**ПЛИТЫ МОДЕЛЬНЫЕ ЧУГУННЫЕ ДЛЯ ОПОК РАЗМЕРАМИ В СВЕТУ
800×700 мм НА ФОРМОВОЧНЫЕ ЛИТЕЙНЫЕ МАШИНЫ
С ПОВОРОТОМ ПОЛУФОРМЫ БЕЗ ДОПРЕССОВКИ****ГОСТ
20096—74****Конструкция и размеры**

Изменение № 1 ГОСТ 20096—74 Плиты модельные чугунные для опок размерами в свету 800×700 мм на формовочные литейные машины с поворотом полуформы без допрессовки. Конструкция и размеры

Черт. 1

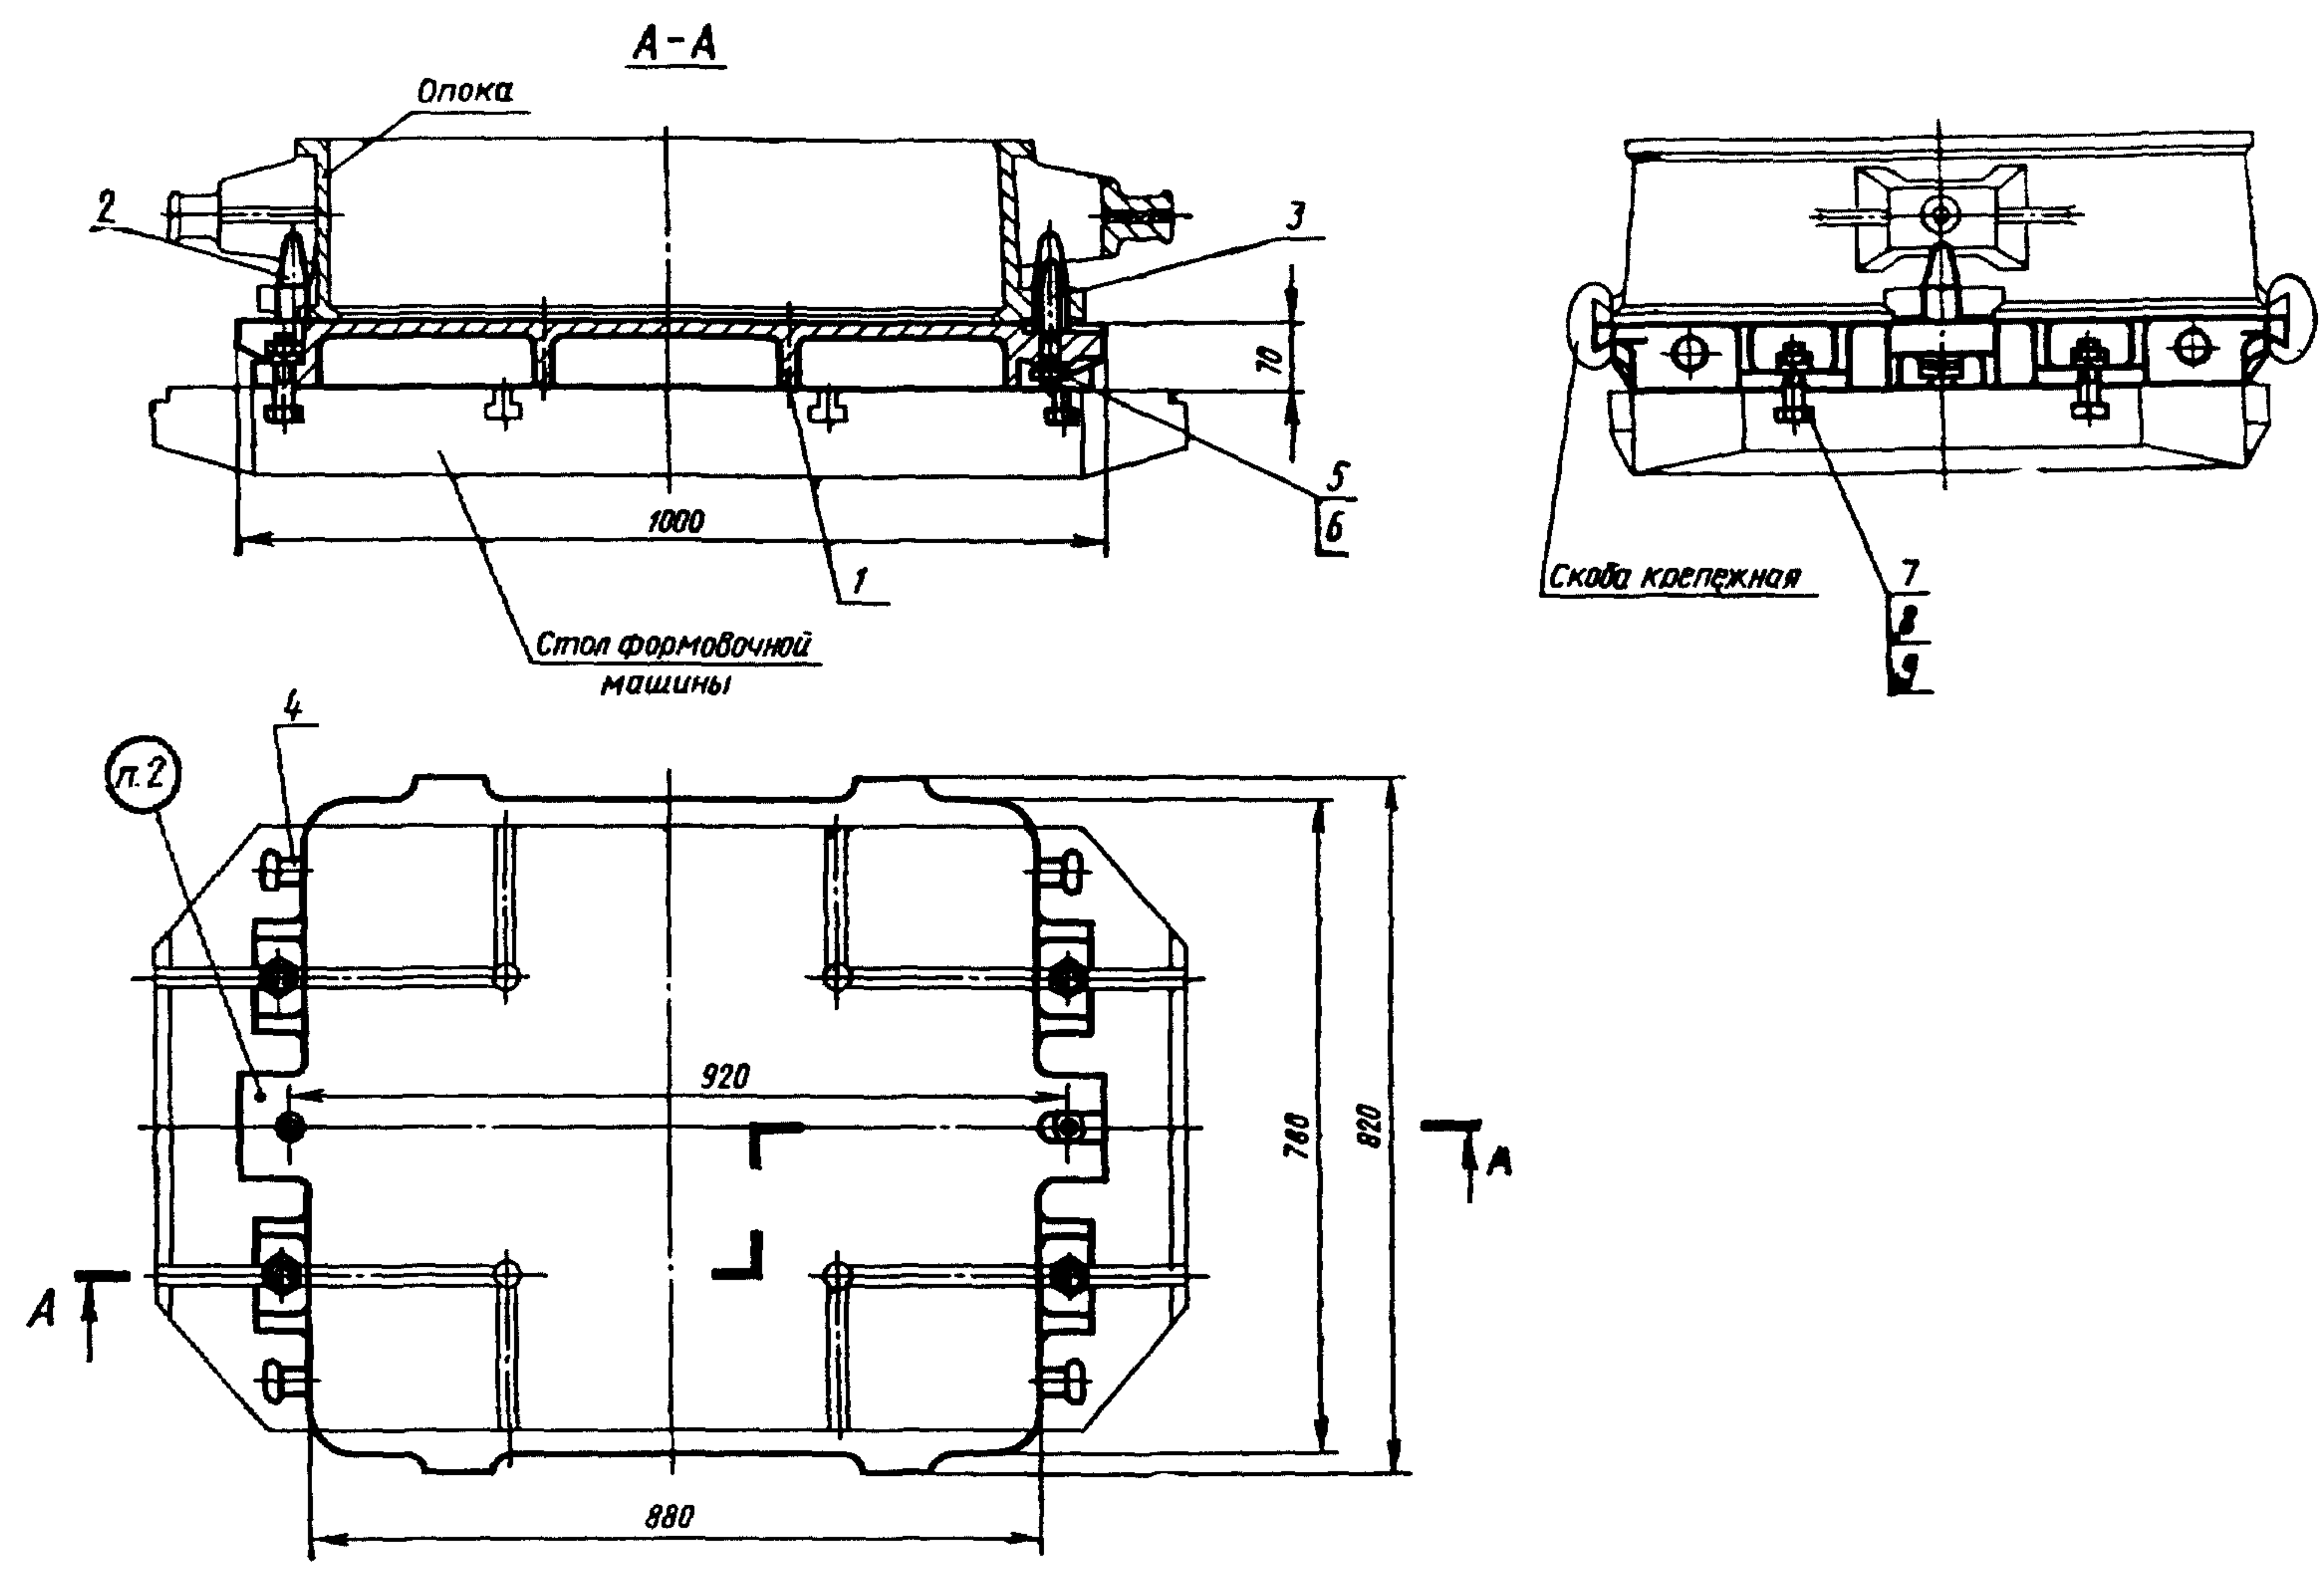
Пункт 1. Чертеж 1. Подрисуночная подпись. Заменить обозначение болта (поз. 8): M20×70.66.05 по ГОСТ 7808—70 на 7002—2585 по ГОСТ 13152—67.

Пункты 1, 3. Чертежи 1, 2. Заменить слова: «Теоретическая масса» на «Масса, не более».

Черт. 2

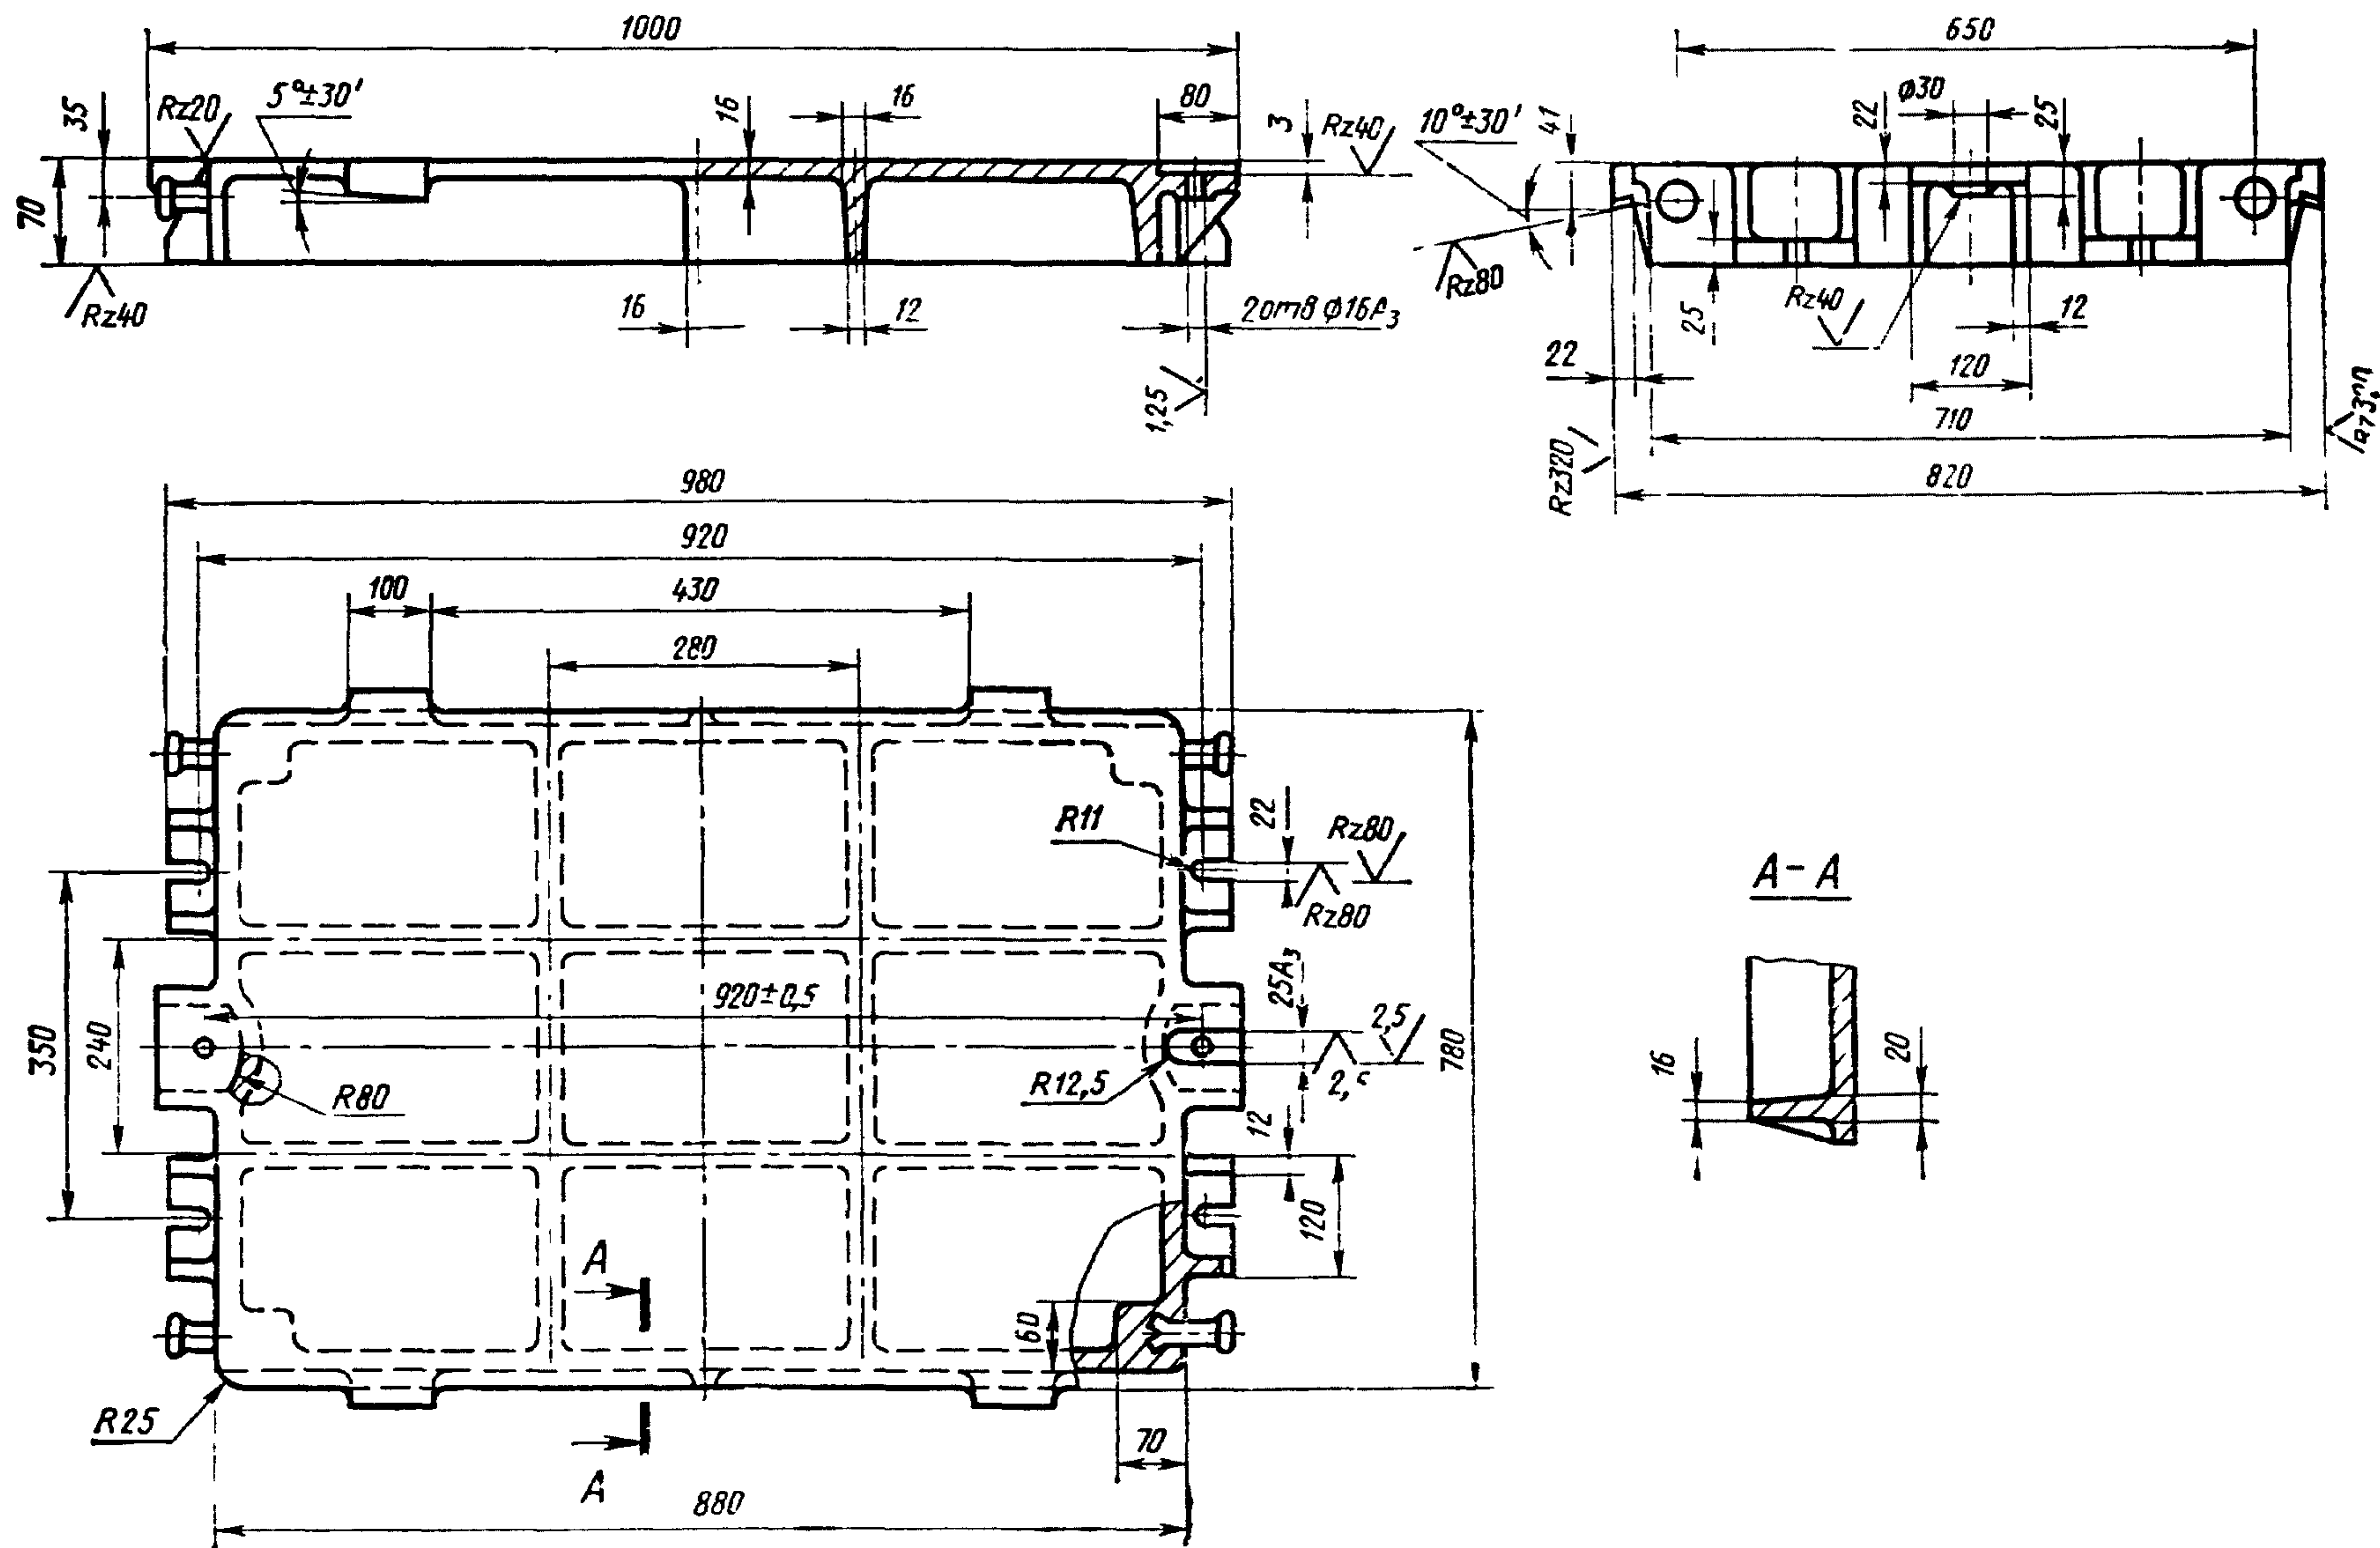
Пункт 3. Чертеж 2. Заменить обозначение: A_3 на H8.
